**Progetto:** Progetto del parco eolico denominato "IMPERIA Monti Moro e Guardiabella" della potenza complessiva di 198,4 MW da realizzare nei Comuni di Aurigo, Borgomaro, Castellaro, Cipressa, Dolcedo, Pietrabruna, Pieve di Teco, Prelà, Rezzo con strada di accesso in San Lorenzo al Mare e Costarainera (IM).

**Codice Procedura:** 12674

**OGGETTO: OSSERVAZIONI RELATIVE AL PROGETTO DI INSTALLAZIONE DI N.32  
AEROGENERATORI IN PROVINCIA DI IMPERIA**

**CODICE IDENTIFICATIVO: ID 12674**

*Figura 4-Immagine con scala erronea degli aerogeneratori, presente all'interno del documento 22109\_EO\_DE\_GN\_D\_03\_0047\_A\_visibilita\_follia-signed*

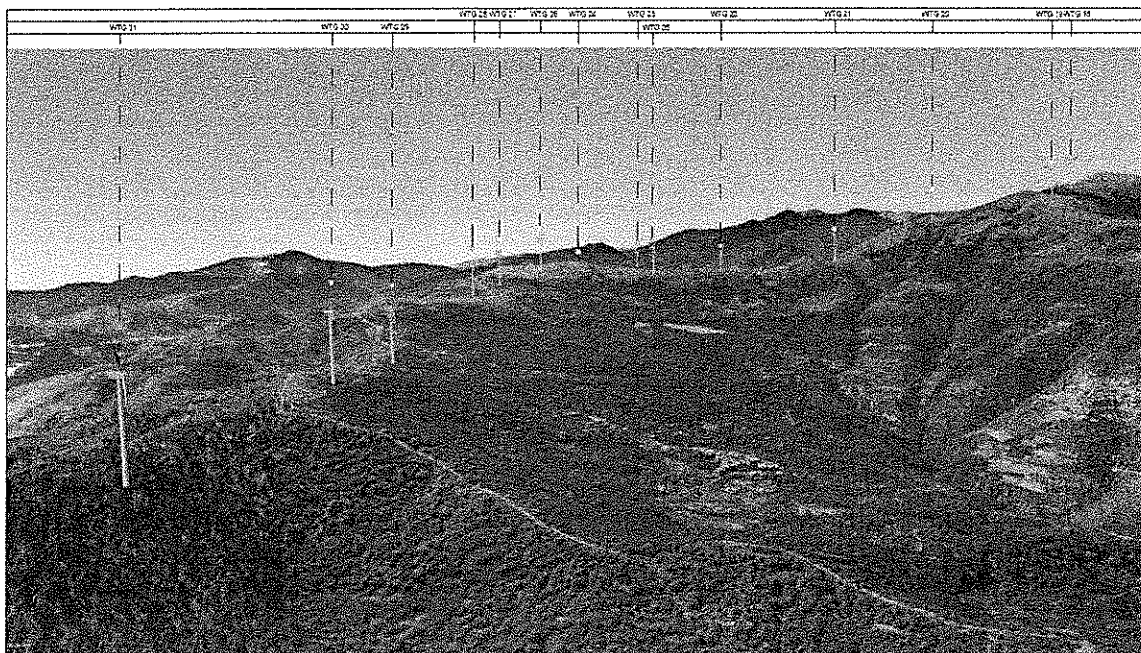
3. All'interno del documento 22109\_EO\_DE\_GN\_D\_03\_0047\_A\_visibilita\_follia-signed si riscontrano immagini fotorealistiche degli aerogeneratori evidentemente errate dal punto di vista della scala rappresentativa.

Gli aerogeneratori nell'immagine sopra sono rappresentati molto più piccoli di come dovrebbero essere e inducono a una sbagliata interpretazione della realtà. Si fornisce immagine correttiva (in basso) con una scala più rappresentativa dell'impatto che le macchine avranno sul territorio:

Figura 10- Nell'immagine tratta dal Geoportale della Regione Liguria, sono evidenziate le zone Habitat Rete Natura 2000, la biodiversità e i corridoi ecologici per ambienti boschivi / aperti / acquatici

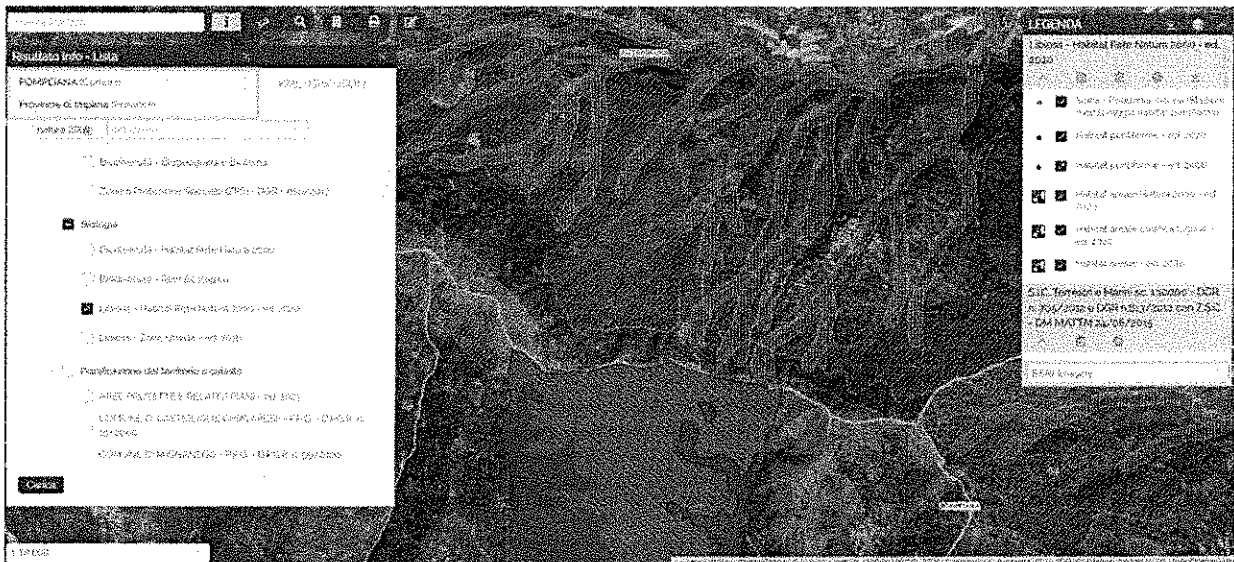
Nonostante nell'Avviso Pubblico non sia stato compilato il paragrafo relativo all'interferenza con possibili aree afferenti alla Rete Natura 2000: SIC, ZSC, ZPS, si evidenzia la presenza diffusa di aree protette della Habitat Rete Natura 2000, corridoi ecologici e tappe di attraversamento di numerosissime specie, delle quali alcune in via di estinzione.

Si riscontra inoltre l'assenza di adeguate analisi vegetazionale, floristica e faunistica necessarie ai fini della scelta del sito di progetto.

Figura 11- Dal Geoportale della Regione Liguria, le aree percorse da incendi 2013-2022

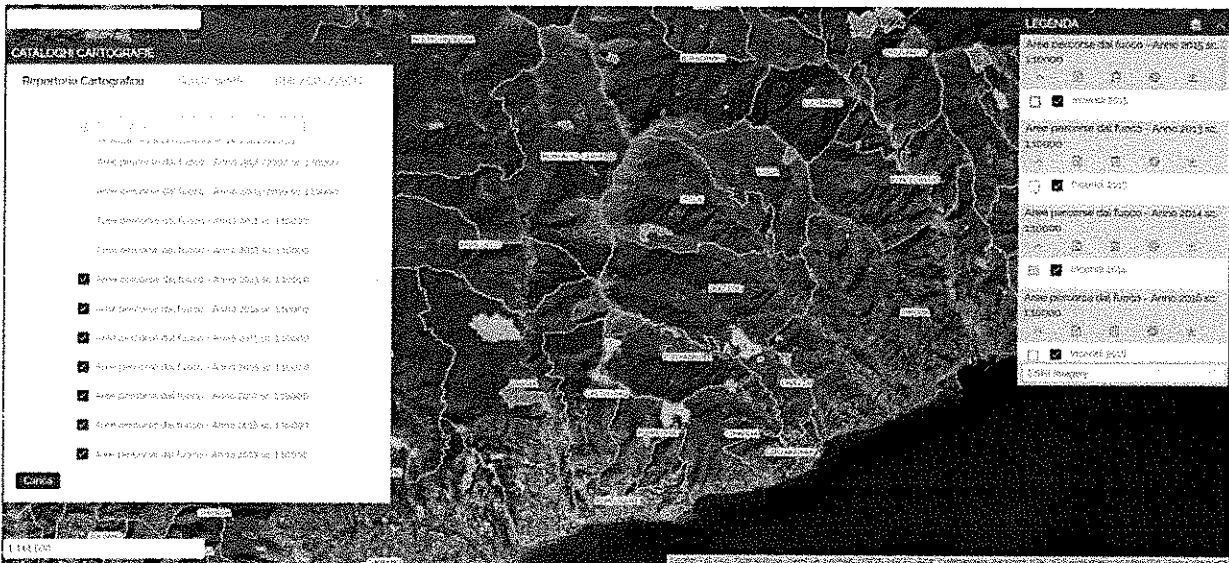
Si sottolinea, inoltre, che le aree interessate dal progetto sono aree fortemente interessate da **incendi boschivi**. In tal senso, la presenza di aerogeneratori di altezza superiore ai 200 m costituirebbe un impedimento agli operatori e ai loro mezzi (Vigili del Fuoco e Canadair).

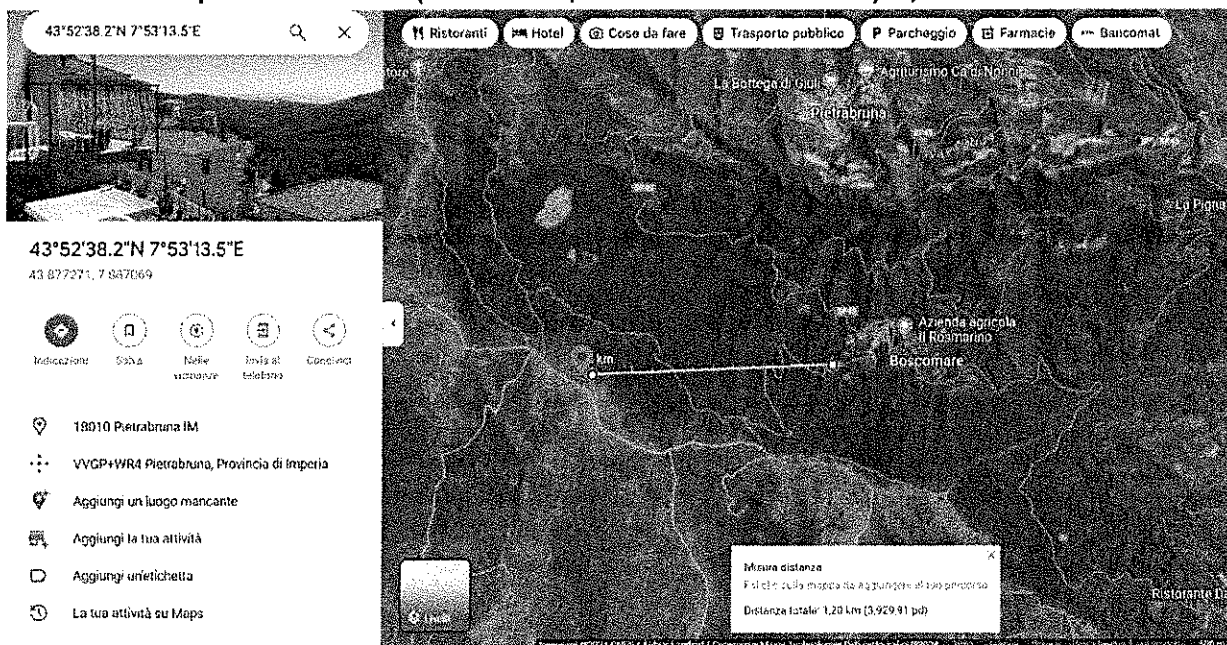
*b) minima distanza di ciascun aerogeneratore dai centri abitati individuati dagli strumenti urbanistici vigenti non inferiore a 6 volte l'altezza massima dell'aerogeneratore;*

Il progetto prevede che gli aerogeneratori abbiano un'altezza compresa tra i 206 m e i 210 m di altezza; pertanto, dovendo rispettare la normativa in oggetto, ogni turbina dovrebbe essere posizionata ad **almeno 1236 m di distanza dalle abitazioni**. Dalla documentazione di progetto fornita, si riscontra che **almeno 5 turbine** intorno a Pietrabruna e Boscomare (nr. 28, 29, 30, 31, 32) si trovano in posizione limite o non rispettano i requisiti previsti.

### Aerogeneratore n. 30

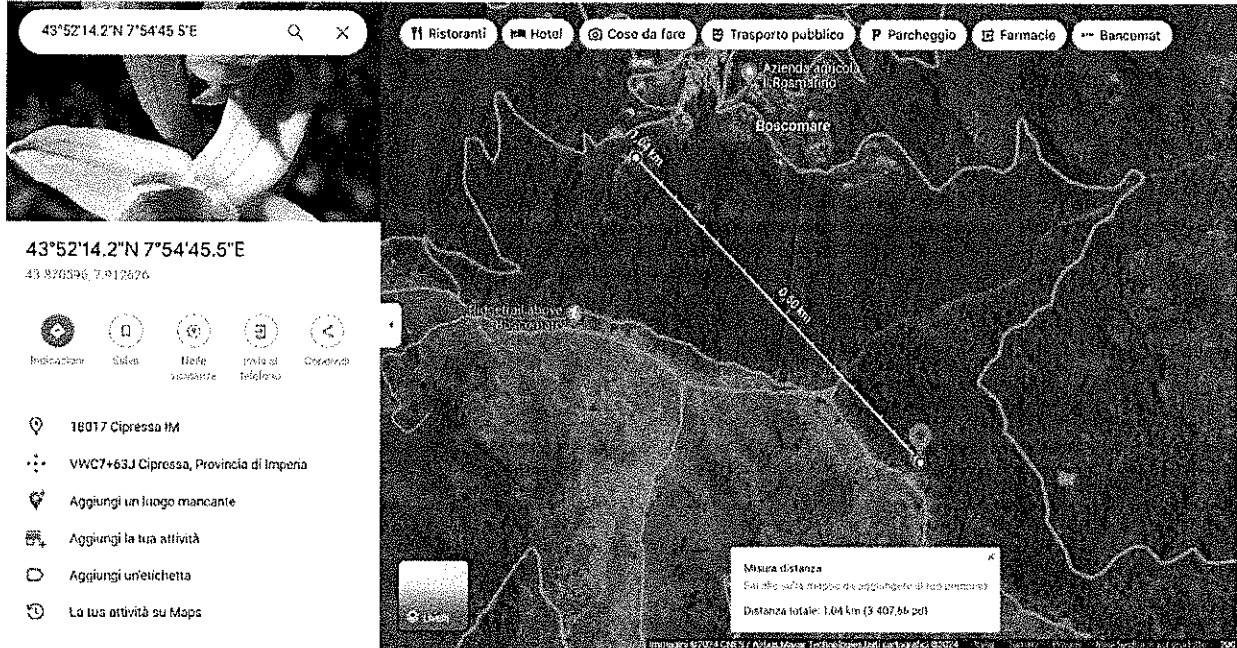
Posizione: 7.905166° E, 43.872510° N

Distanza dalla prima abitazione (Boscomare, frazione di Pietrabruna): 429,05 m

### Aerogeneratore n. 32

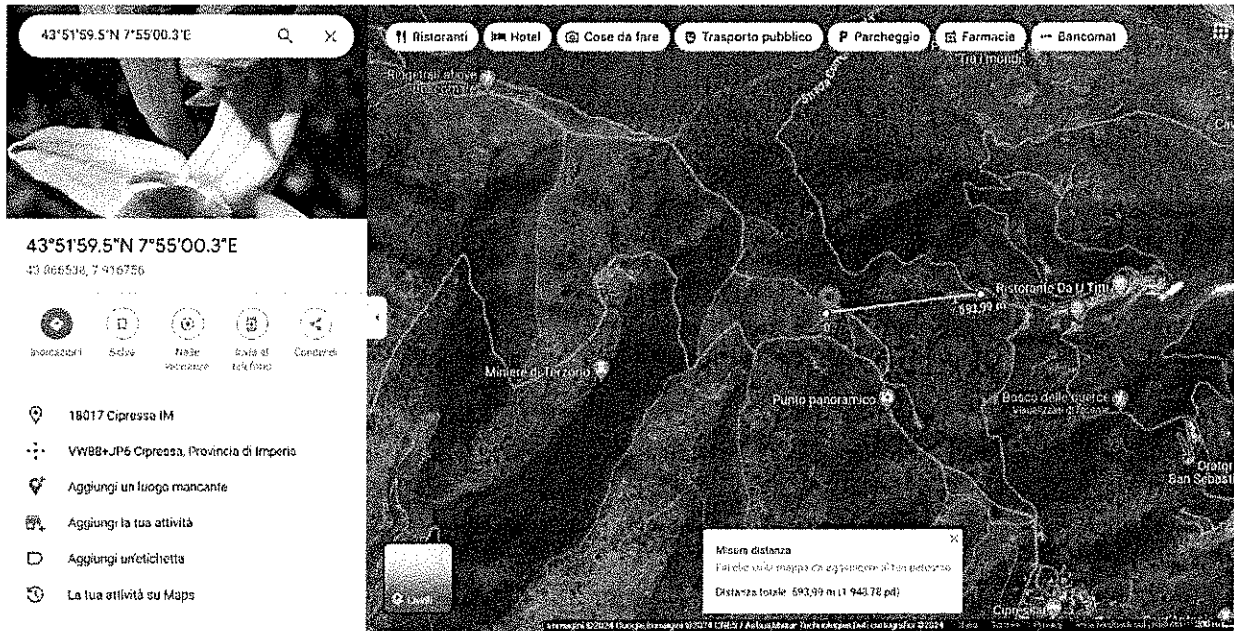
Posizione: 7.916756° E, 43.866538° N

Distanza dalla prima abitazione (Lingueglietta, frazione di Cipressa): 593,99 m
